## 改善箇所説明図

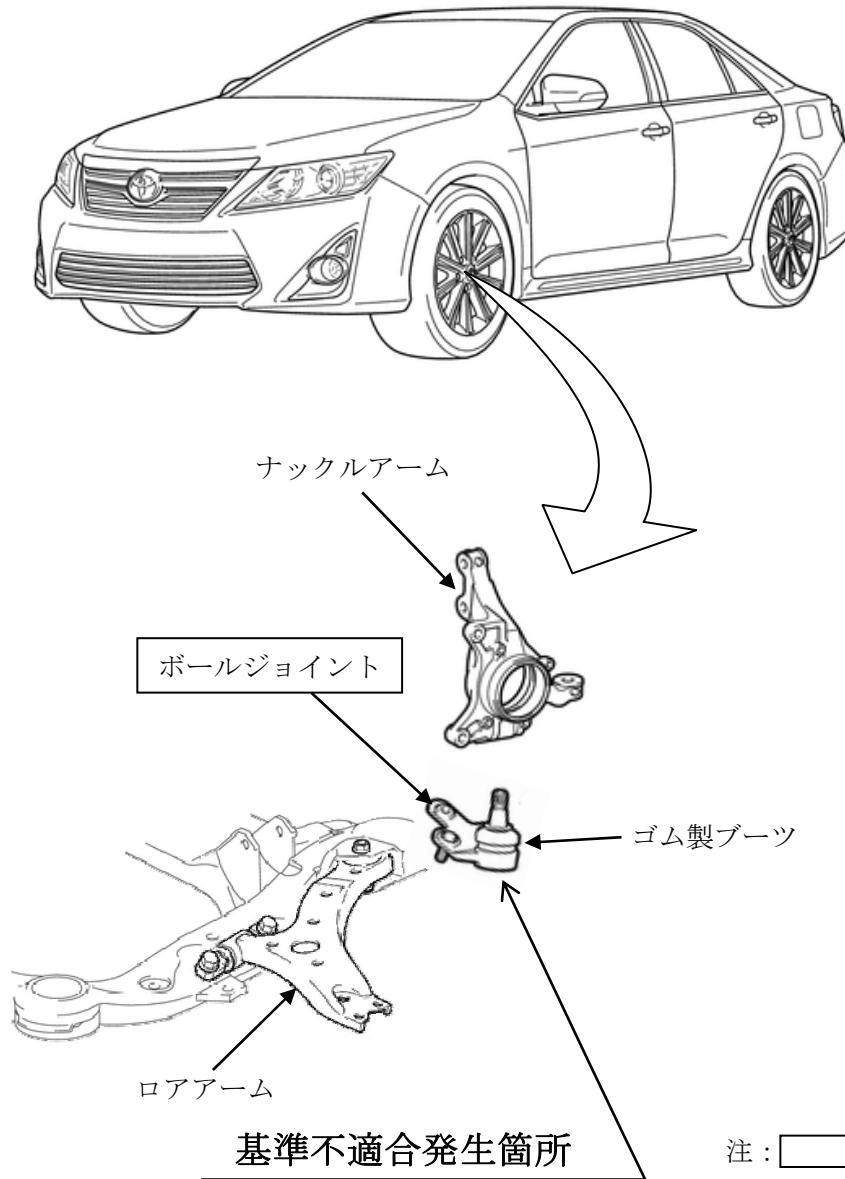
前輪緩衝装置のロアアームとナックルアームを連結しているボールジョイントにおいて、ナックルアームとボールジョイントを締結した後の部品搬送工程の管理が不適切なため、搬送設備がボールジョイントのゴム製ブーツ部と干渉して、ブーツが損傷することがある。そのため、ブーツ損傷部からグリースが漏れて、ボールジョイントが早期に摩耗し、最悪の場合、ボールジョイントがナックルアームから外れ、走行不能になるおそれがある。

全車両、当該ゴム製ブーツを点検し、損傷のあるものはボールジョイントを良品と交換する。

識別：改善済車両には車台番号打刻の左側に黄色ペイントを塗布する。
